改善箇所説明図

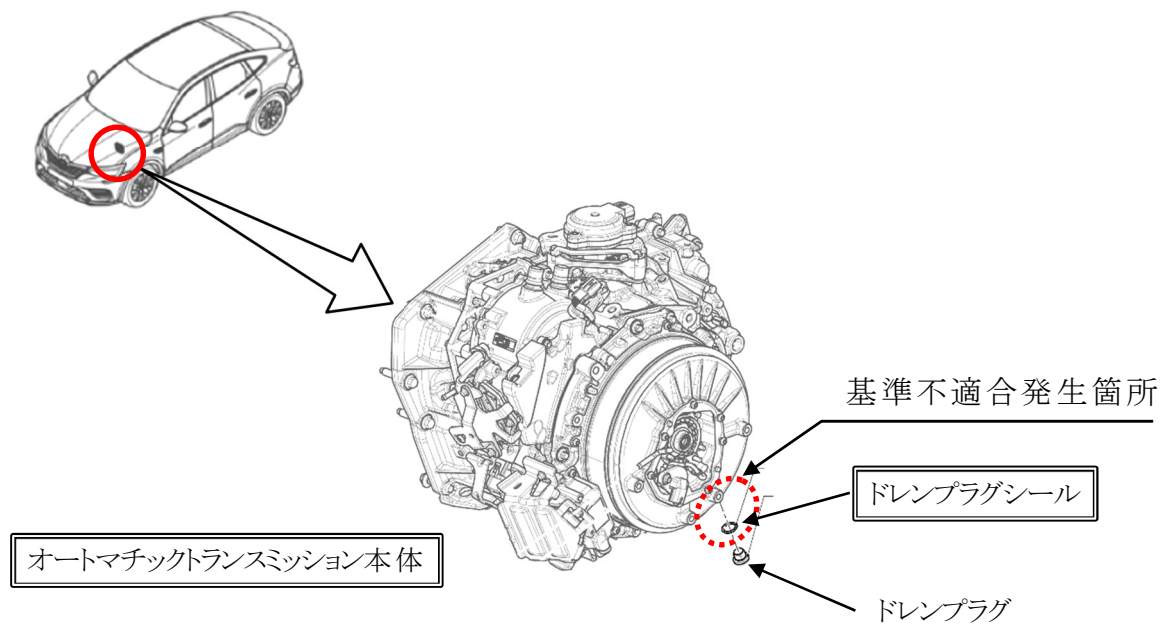
オートマチックトランスミッションにおいて、製造工程が不適切なため、オイルドレンプラグ取り付け部の切削面が粗くなっているものがある。そのため、オートマチックトランスミッション内に浸潤しているオイルが漏れ、そのままの状態で使用を続けると、最悪の場合、走行できなくなるおそれがある。

全車両、オートマチックトランスミッション内残油量を測定し、一定量以上あればドレンプラグシールを対策品に交換する。一定量未満の場合は、オートマチックトランスミッション本体を正規品に交換する。
